Parecer Técnico SEMAD/SUPRAM LESTE-DRRA nº. 80/2021

PA COPAM SLA Nº: 1528/2021

EMPREENDEDOR:	BAETA INDÚSTRIA E COMÉRCIO LTDA.	CNPJ:	21.502.521/0001-17
----------------------	----------------------------------	--------------	--------------------

Parecer Técnico de Licença Ambiental Simplificada (RAS) nº 80/2021

Figura 01: Imagem georreferenciada com a poligonal (em rosa) da área informada do empreendimento, sendo possível observar no entorno áreas de acesso, pátios, depósito de produtos/minério/resíduos.

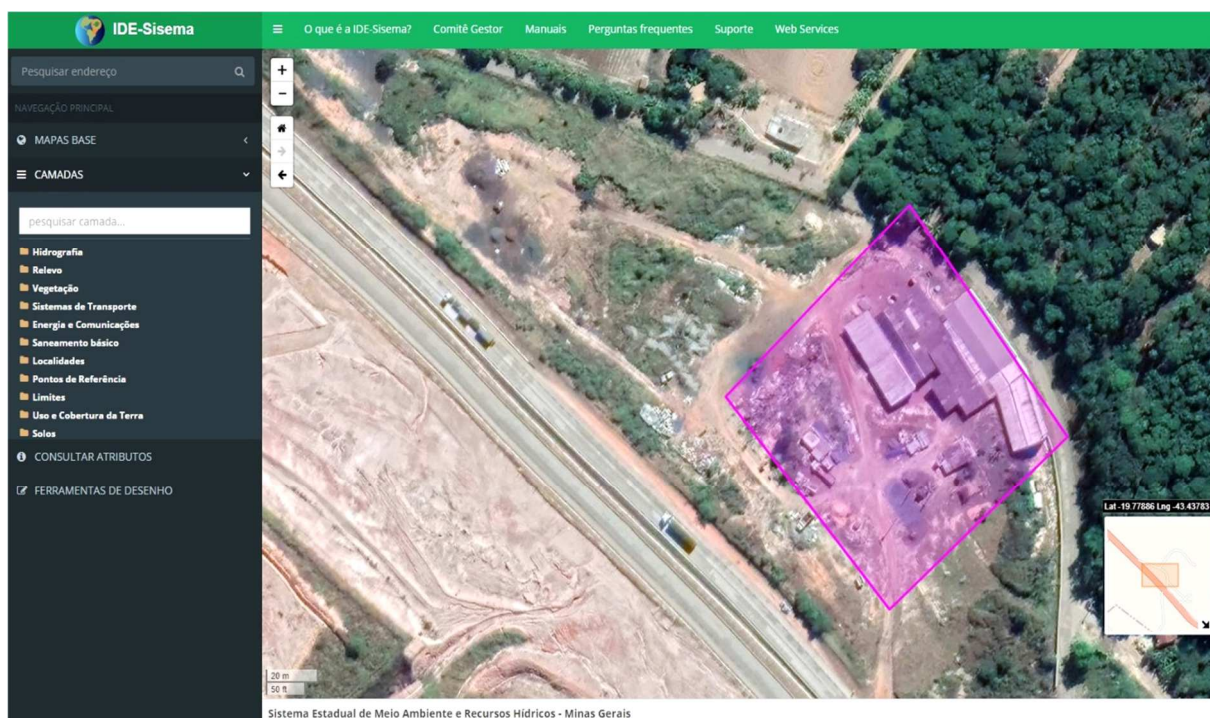
Para a Área Diretamente Afetada – ADA do empreendimento foi apresentada uma poligonal com área total de 0,95ha. Também no item "4.1-Área do Empreendimento" do RAS, é informada a área total de 0,95ha. Já, o imóvel onde o empreendimento se localiza, possui uma área total de 4,03ha conforme a matrícula/certidão nº 10531 de 09/12/2013. Em verificação às imagens de satélite pelo IDE SISEMA e software Google Earth Pro, é possível observar áreas que extrapolam a delimitação da poligonal apresentada, que se assemelham como áreas de acesso, pátios, depósito de produtos/minério utilizadas pelo próprio empreendimento. Assim, entende-se que a ADA abrange uma área maior, e, tendo em vista que o parâmetro de enquadramento da atividade B-01-09-0, corresponde à área útil, a correção da

delimitação da ADA também acarretará na correção da Área Útil, uma vez que, conforme definição pela DN COPAM nº 217/2017: **“7.2. Área útil para estabelecimentos industriais e centrais de recebimento e armazenamento de resíduos - É o somatório das áreas utilizadas pelo empreendimento para a consecução de seu objetivo social, incluídas, quando pertinentes, as áreas dos setores de apoio, as áreas destinadas à circulação, estocagem, manobras e estacionamento, as áreas efetivamente utilizadas ou reservadas para disposição ou tratamento de efluentes e resíduos, Ficam excluídas do cômputo da área útil as áreas de parques, de reservas ecológicas e legais, bem como as áreas consideradas de preservação permanente e de patrimônio natural. A área útil deve ser expressa em hectare (ha)”**.
